Comune  
di Vanzago

Valutazione di Impatto Ambientale del progetto definitivo del potenziamento della linea RFI Rho-Arona nella tratta Rho-Gallarate. Quadruplicamento Rho-Parabiago e Raccordo Y - Revisione parere CTVA n. 1509/2014 - Aggiornamento VIA per integrazioni del Giugno 2022

## OSSERVAZIONI DEL COMUNE DI VANZAGO

*Allegato alla Deliberazione di Giunta Comunale n. 85 del 05.07.2022*

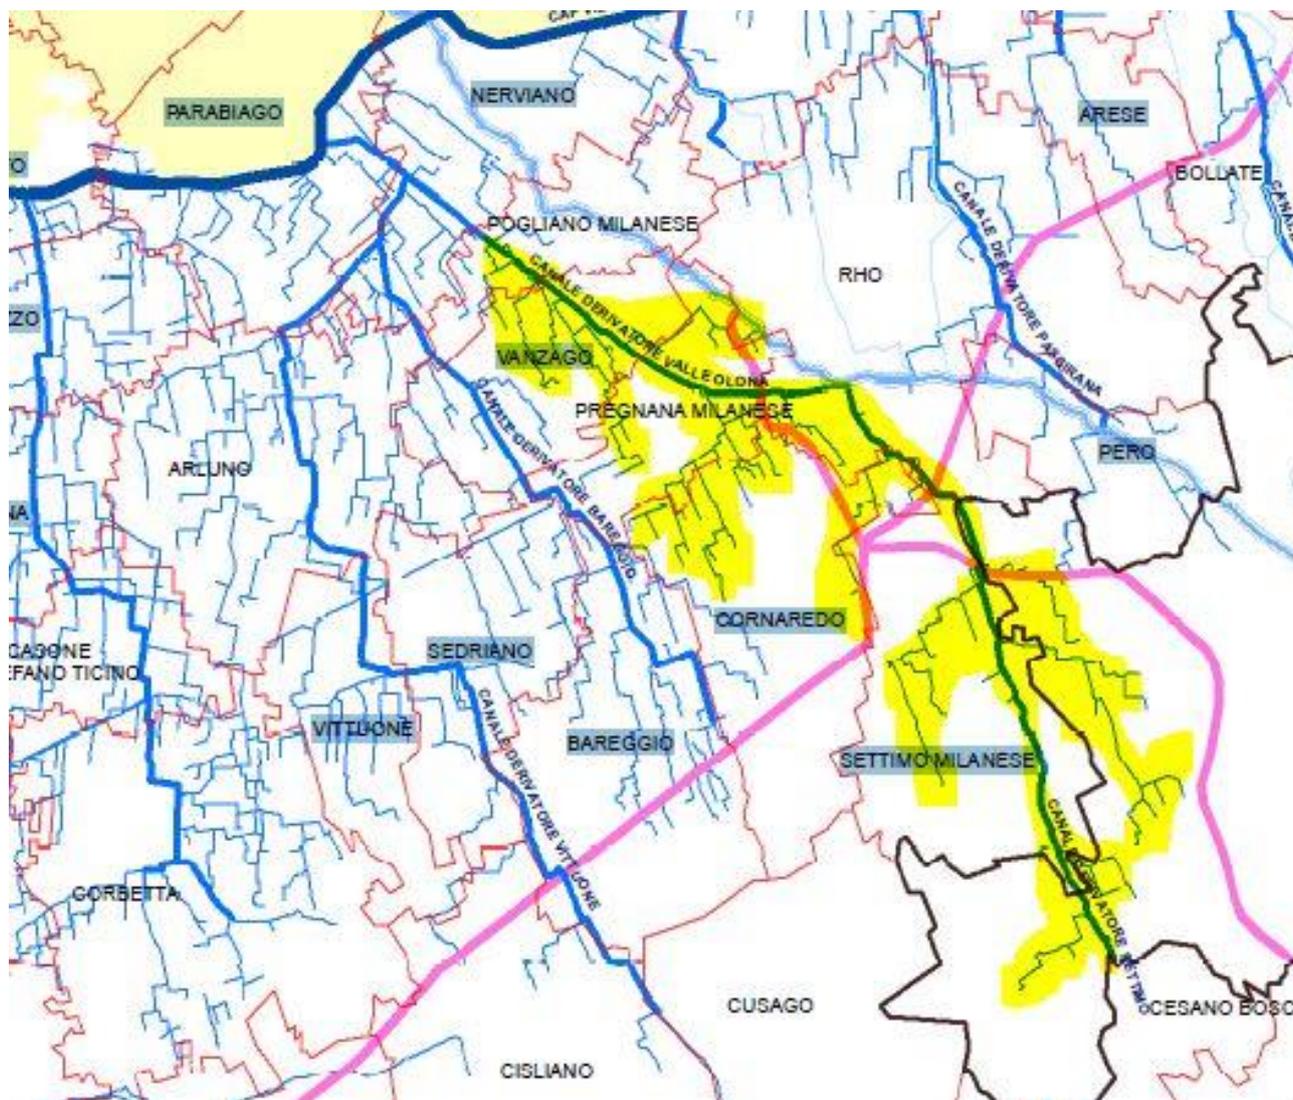
Nonostante le varie richieste del CIPE, di Regione Lombardia e del Consiglio Superiore dei Lavori Pubblici, purtroppo non c’è stato nessun confronto tecnico tra Italferr e il Consorzio Villoresi dal 2014 ad oggi, per cui il progetto ferroviario presentato presenta gravi interferenze non risolte, in particolare con il Canale Secondario “Derivatore Valle Olona”.

In primo luogo, per le modifiche sostanziali introdotte al Secondario **non è stata fornita alcuna evidenza circa la compatibilità degli impatti con il funzionamento del canale *post-operam* e con la reale possibilità di garantire la manutenzione e la gestione del canale nel corso degli anni a venire.** Non si può solo utilizzare un modello numerico, seppur pregiato, delle prestazioni idrauliche per garantire il rispetto di tutta la normativa e dell'efficacia dell'opera in fase di esercizio e per la sua manutenzione. Ad esempio, in diversi punti, sono previste opere di fondazioni a ridosso delle fasce di rispetto del canale che, non solo non è ammissibile, ma rischia anche di comprometterne la funzionalità, oppure le fasce di rispetto necessarie per la manutenzione non sempre sono indicate sulle tavole (e non sono comprese ovviamente nel modello numerico usato per le simulazioni). **Gli altri interventi**, specialmente quelli in Vanzago, comprendono tombinate, muri di sostegno, palancole, e passaggi a ridosso delle pareti o box interrati, **devono essere oggetto di analisi dettagliata da parte del Consorzio Villoresi e dei vari portatori di interessi per poterne analizzare la fattibilità PRIMA DEL TERMINE DELLA PROCEDURA DI PROGETTAZIONE DEFINITIVA.** Si ricorda che la normativa vigente prevede che proprio all'interno della Progettazione Definitiva siano risolte le interferenze.

#### [INTERFERENZE CON IL CANALE VILLORESI E CON I CONDOMINI DI VIA MADRE TERESA DI CALCUTTA N.1/3 E DI VIA VALLE TICINO N.36 \[IN17\]](#)

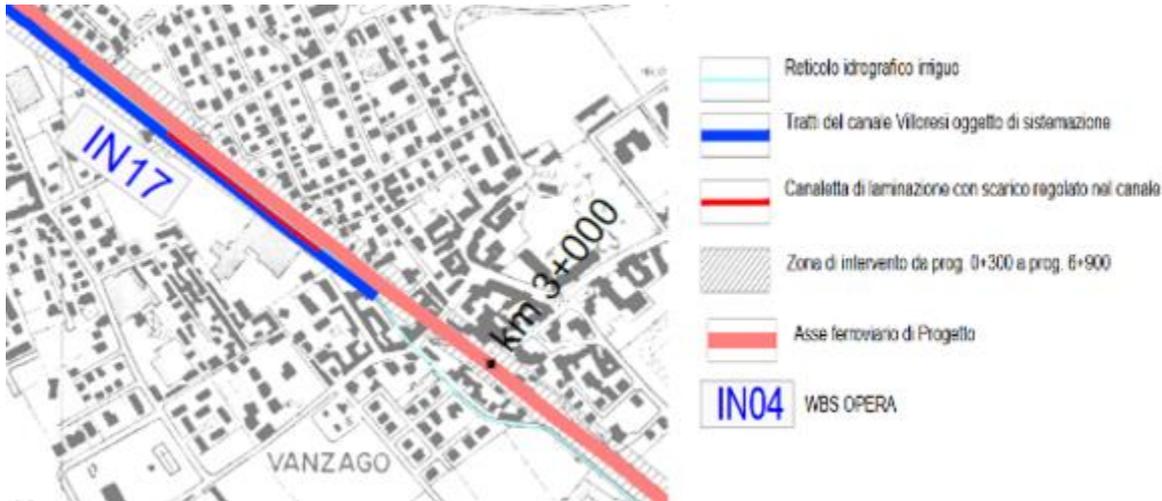
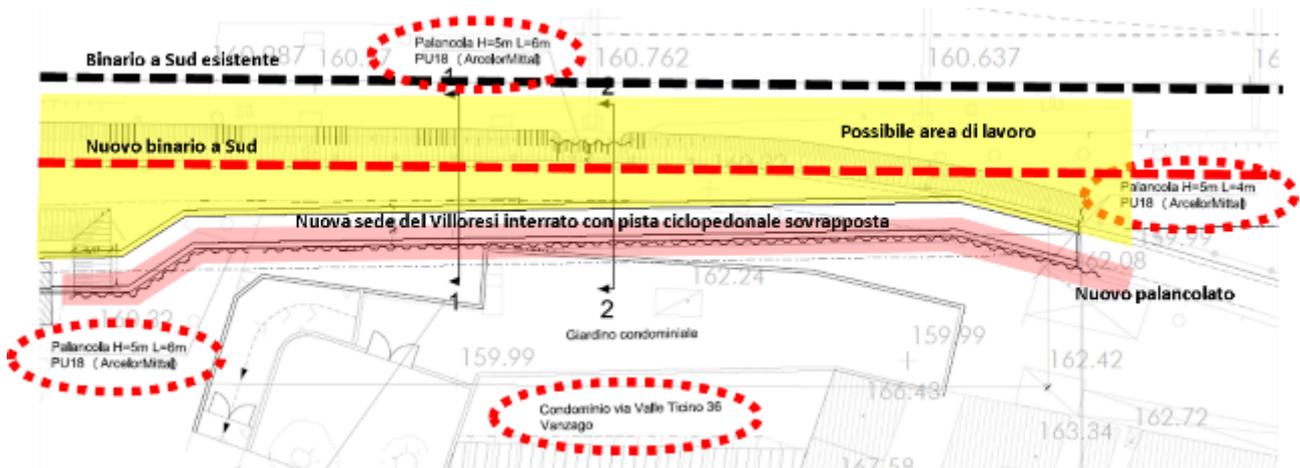
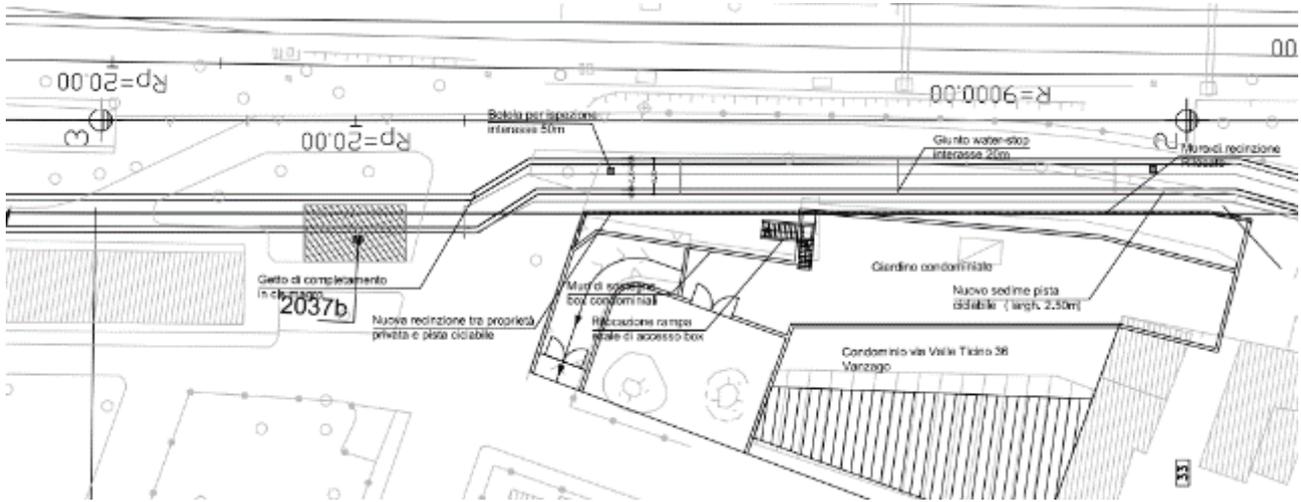
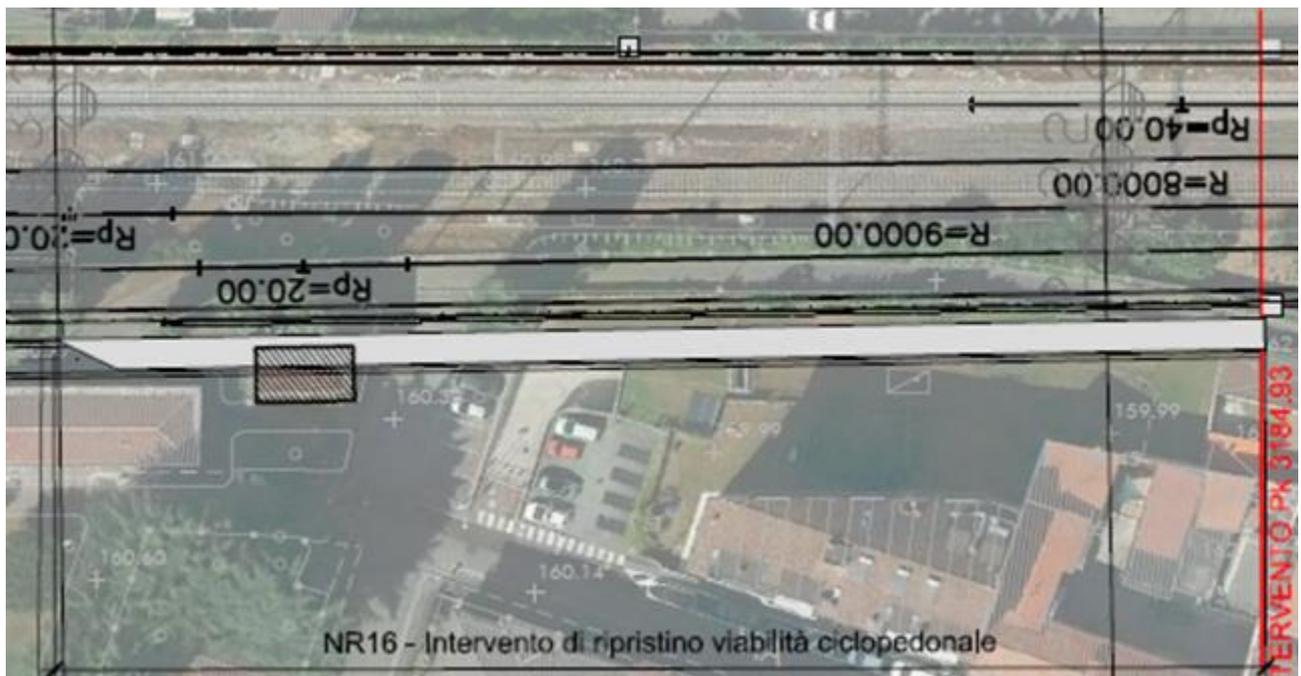
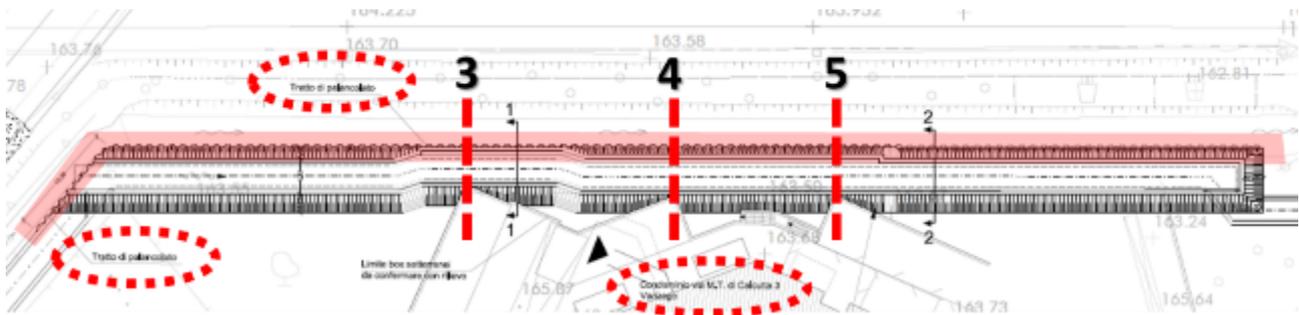
Nel PD2020 si prevede l'intervento di **spostamento del Derivatore del Canale Villoresi** che corre in affiancamento alla linea ferroviaria nel tratto di Vanzago per lasciare posto ai binari. Tale intervento è indicato con la sigla IN17 e si sviluppa tra le progressive pk 3 + 184 e pk 3 + 902.

Oltre a ribadire quanto indicato nel paragrafo relativo alla proposta di spostamento del Deviatore del Villorosi all'esterno dell'abitato, si riportano qui le evidenti criticità riscontrate dall'intervento IN17, che si reputa non adeguato, in particolare per gli impatti sui 2 condomini in oggetto.

**1 – La prima evidente criticità è l'assenza della descrizione puntuale e precisa, a livello di Progetto Definitivo, di come quest'opera verrà realizzata.** Si fa presente che tale opera richiede:

Si osserva che nulla si evince dal PD2020 di come si intende lavorare per la **posa in opera di queste palancole** e si chiede, in sede di Conferenza di Servizi, di **sviluppare nel dettaglio questo particolare intervento**, che risulta, a giudizio dell'Amministrazione comunale, altamente **invasivo** e non realizzabile secondo la documentazione presentata.

La posa in opera di tali manufatti, infatti, avviene solitamente per infissione nel terreno della prima palancole (solitamente agevolata con uno scavo preliminare laddove possibile), partendo da un estremo del palancoleto, inserendo poi il gargame della seconda palancole in quello già posto in opera, e così via. Per fare tale operazione, vi sono vari metodi, tra cui vibroinfessori o con sistemi di infissione a pressione (solitamente idraulica). Il primo metodo appare scarsamente applicabile in tale contesto per via non solo del rumore emesso ma, soprattutto, delle vibrazioni che andrebbero sicuramente a compromettere le fondazioni dei condomini in oggetto e la tenuta statica degli stessi. Il secondo metodo, invece, solitamente utilizzato in contesti delicati, obbliga però a prevedere un accesso del macchinario e del suo braccio meccanico in un contesto, appunto, estremamente di dimensioni estremamente limitate.

dell'intervento IN17, a meno di espropriare gli interi condomini con grave nocumento per circa 200 famiglie.

Se il Proponente riuscisse a dimostrare la **fattibilità tecnica di tale risoluzione dell'interferenza idraulica senza creare ulteriori danni all'abitato** e gravi ripercussioni sui cittadini, si chiede inoltre di specificare nel dettaglio dove si intendono fare passare le suddette palancole, i manufatti per lo spostamento del Villoresi e i mezzi necessari alla realizzazione degli scavi e della posa in opera dei manufatti stessi.

**Proposta di tracciato per lo spostamento in campagna del Villoresi nel Comune di Vanzago**

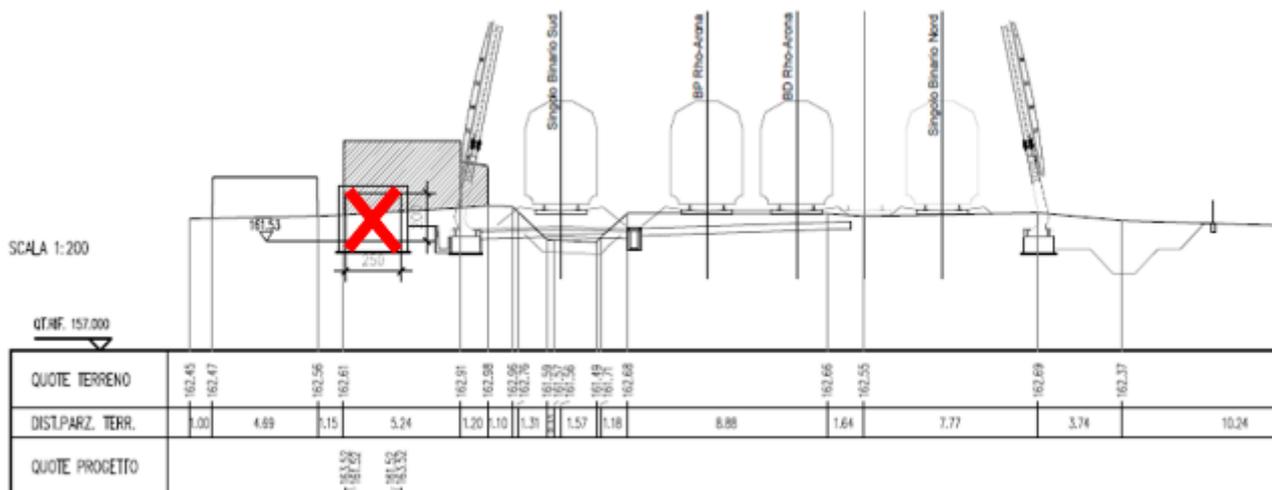
- all'altezza del cimitero di Pogliano Milanese, il Secondario del Villoresi viene deviato verso sud-ovest;
- all'altezza della rotatoria tra la SP229 e la SP109 il nuovo canale torna a procedere in direzione sud-est;
- il nuovo tracciato del secondario procede allargando la sede del terziario del Villoresi nel tratto fino alla via P. Ferrario – zona via dell'Artigianato;
- da lì il nuovo tracciato piega a Nord-Est per ricollegarsi all'attuale deviatore in zona via Assisi/via Greppi.

Sezione della linea ferroviaria in zona via Cantoniera – con la X rossa è indicato il Canale Villoresi non più necessario

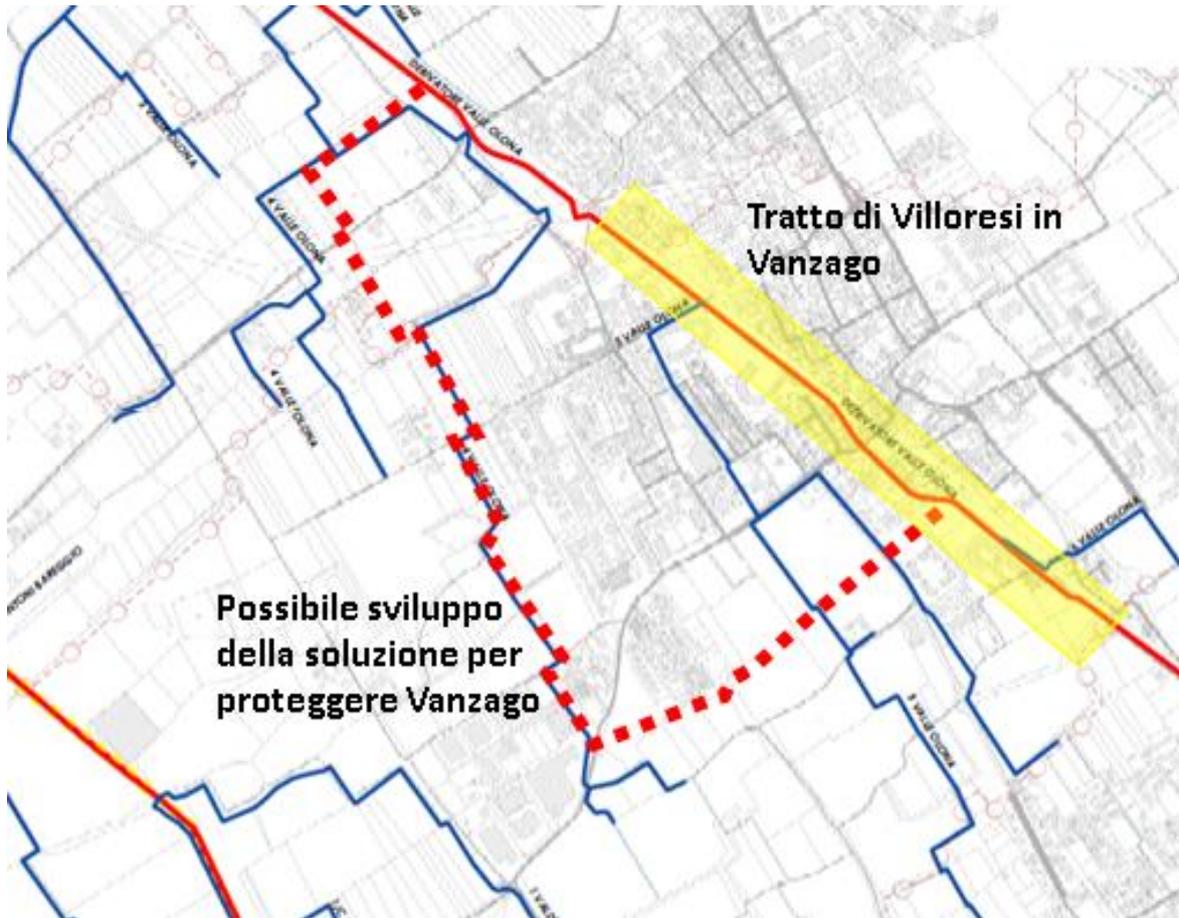
- lo spostamento del Villoresi nella campagna di Vanzago, consente a RFI di recuperare l'area dove attualmente è localizzato il canale per un tratto di circa 1.500 metri; tale spazio può essere utilizzato per realizzare una o più vasche interrate di recupero delle acque di piattaforma e, addirittura, tali acque possono poi essere scaricate con una bocca tarata nel canale Villoresi all'altezza di via Assisi e, comunque, è possibile riqualificare tutta l'area sovrastante il canale ricucendo il territorio e riducendo oltremodo l'impatto e la spesa complessiva dell'intervento (attualmente IN17).

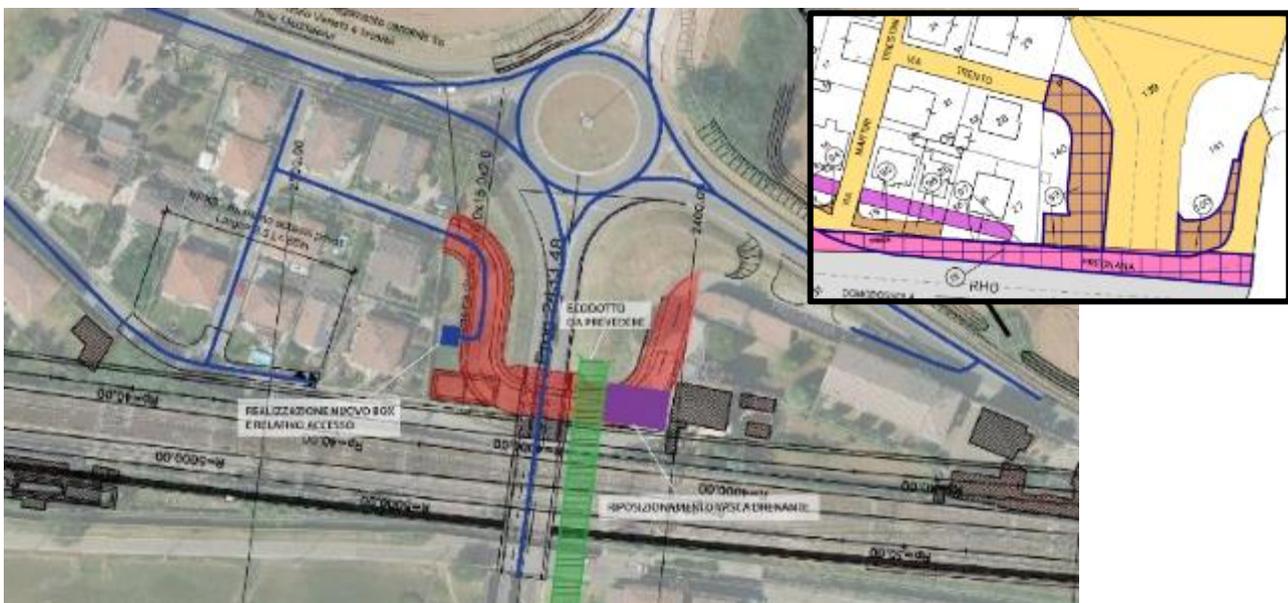
l'impatto complessivo dell'opera, sia per le abitazioni prospicienti la linea, sia per quanto riguarda l'interferenza (in termini di pendenza e altezza netta del manufatto) con la sottostante strada provinciale. Si chiede altresì di studiare una soluzione che consenta di **ridurre al minimo** in questa zona l'**estensione planimetrica dei binari**, non solo per minimizzare l'impatto sul viadotto, ma anche per evitare di fare terminare i binari e la barriera a nord sulla via Vittorio Veneto, come già osservato altrove. Si è ben consci del vincolo fisico dettato, da un lato, dal Villoresi e, dall'altro, dalla larghezza attuale del viadotto, ma si osserva che in questa area, già in passato, erano presenti 3 binari e che, per lo sviluppo planimetrico dei nuovi binari, può essere utilizzata la zona campita in rosso nella figura successiva, non essendo più necessario (come detto al p.to 1 del presente paragrafo) il collegamento carrabile tra via Vittorio Veneto e via Isola Maddalena.
